CONSORZIO DI BONIFICA
PIANURA DI FERRARA

OGGETTO: EG LAGO SRL - Istanza di avvio del procedimento unico di Valutazione di Impatto Ambientale per il progetto "Impianto per la produzione di energia elettrica da fonte rinnovabile solare fotovoltaica di potenza pari a 12,67 MW", situato nel comune di Argenta (FE).

OSSERVAZIONI/RICHIESTA DI DOCUMENTAZIONE INTEGRATIVA.

Figura 1

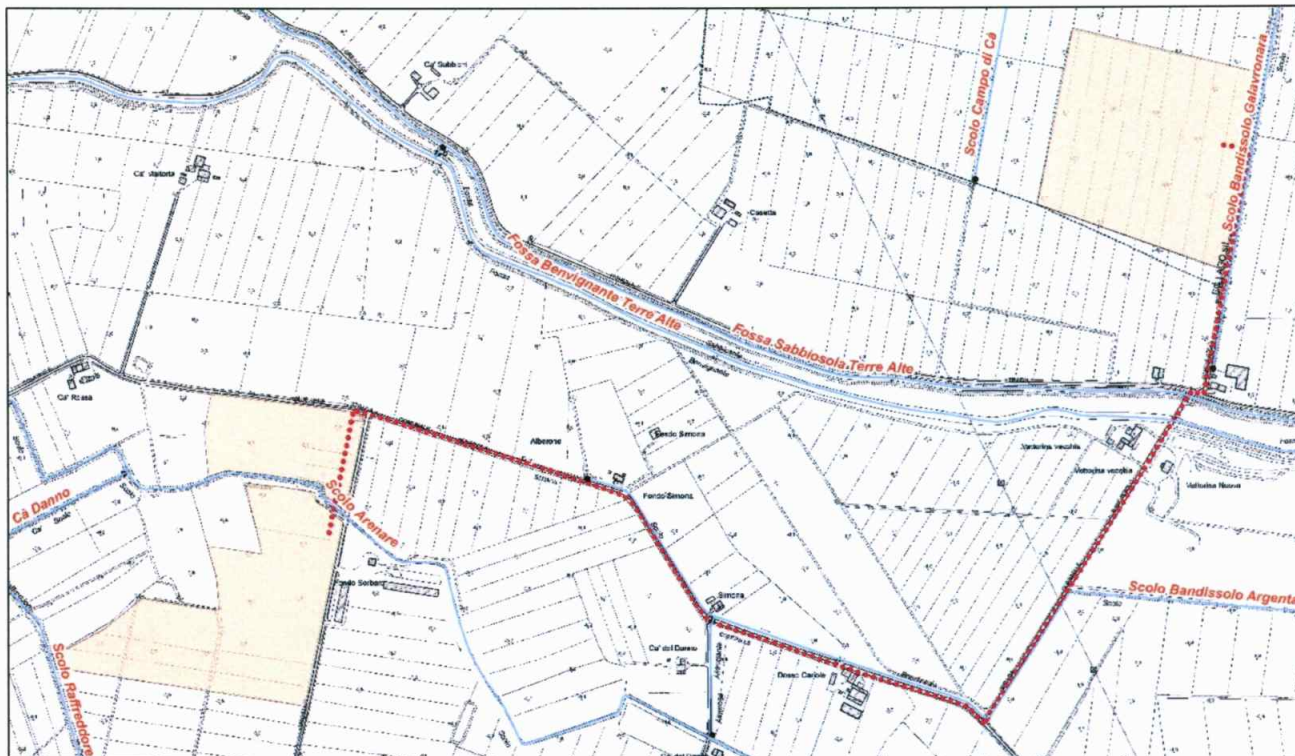
La linea di connessione, prevista per il collegamento dell'impianto fotovoltaico alla Rete Elettrica Nazionale sarà realizzata mediante la posa di un cavidotto interrato che, lungo il suo tracciato, andrà ad interferire con alcune strutture idrauliche demaniali in gestione a questo Ente, che vengono di seguito elencate.

1. attraversamento sub-alveo/interrato dello **SCOLO ARENARE**
2. parallelismo interrato (in dx idraulica) dello **SCOLO BANDISSOLO ARGENTA**
3. attraversamento sub-alveo dell'**ALLACCIANTE ALBERONE DELL'ARGENTA**
4. attraversamento sub-alveo dello **SCOLO BANDISSOLO ARGENTA**
5. parallelismo interrato (in sx idraulica) dello **SCOLO BANDISSOLO ARGENTA**
6. attraversamento sub-alveo della **FOSSA BENVIGNANTE TERRE ALTE**

7. attraversamento sub-alveo della **FOSSA SABBIOSOLA TERRE ALTE**
8. parallelismo interrato (in sx idraulica) dello **SCOLO BANDISSOLO GALAVRONARA**

Per gli aspetti di interesse dello scrivente Consorzio, la documentazione progettuale relativa alla posa della linea di connessione in argomento risulta, nel complesso, esaustiva ed in linea con i disposti del regolamento consorziale in materia di Polizia Idraulica.

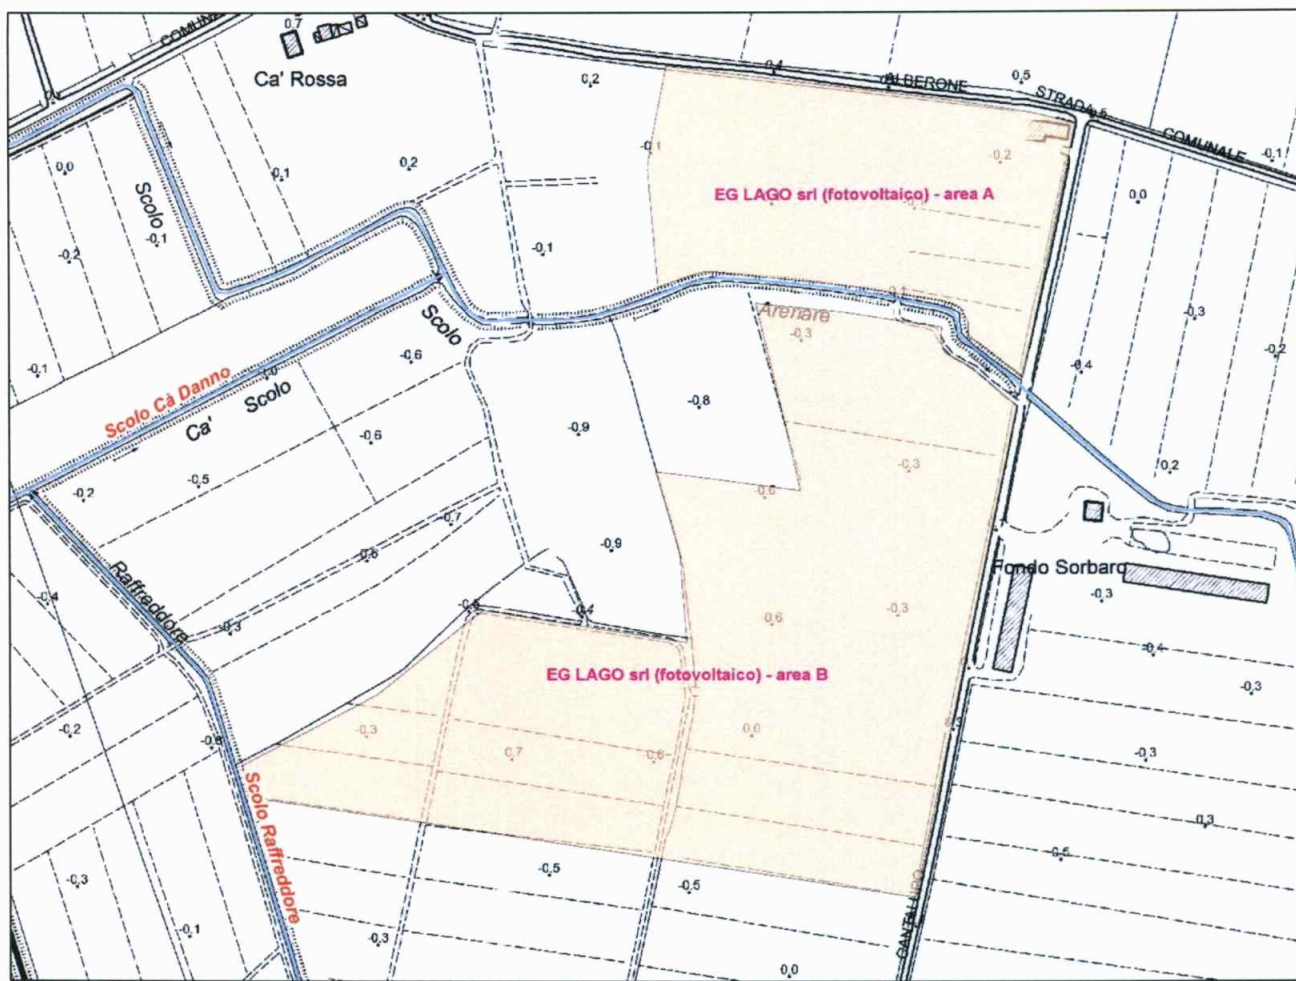
La parte di impianto fotovoltaico denominata "Area A" in figura 2, confina a sud, con lo **Scolo Arenare**.

La parte di impianto fotovoltaico denominata "Area B" in figura 2, confina a nord, con lo **Scolo Arenare** e a sud-ovest con **lo Scolo Raffreddore**.

Per consentire allo scrivente Consorzio di effettuare le necessarie verifiche in materia di Polizia Idraulica, si chiede di produrre, per ciascuna delle sopracitate linee idrauliche, una sezione trasversale del canale, in scala adeguata ed opportunamente quotata, che riporti la distanza minima della recinzione e della mitigazione a verde in progetto dal ciglio dei canali.

Tuttavia, nel caso in esame, le sopraccitate distanze, non risultano cautelative per l'esercizio delle attività di bonifica da parte del personale consorziale che opera sul territorio.

In considerazione della lunghezza dei parallelismi in argomento, il Consorzio ha infatti la necessità di richiedere, a lato dello Scolo Arenare e dello Scolo Raffreddore, il mantenimento di un corridoio di transito della larghezza utile non inferiore a **m. 7,00**. Sia la recinzione, che il filo esterno della mitigazione a verde (chioma) dovranno quindi essere realizzate nel rispetto della sopraccitata distanza.
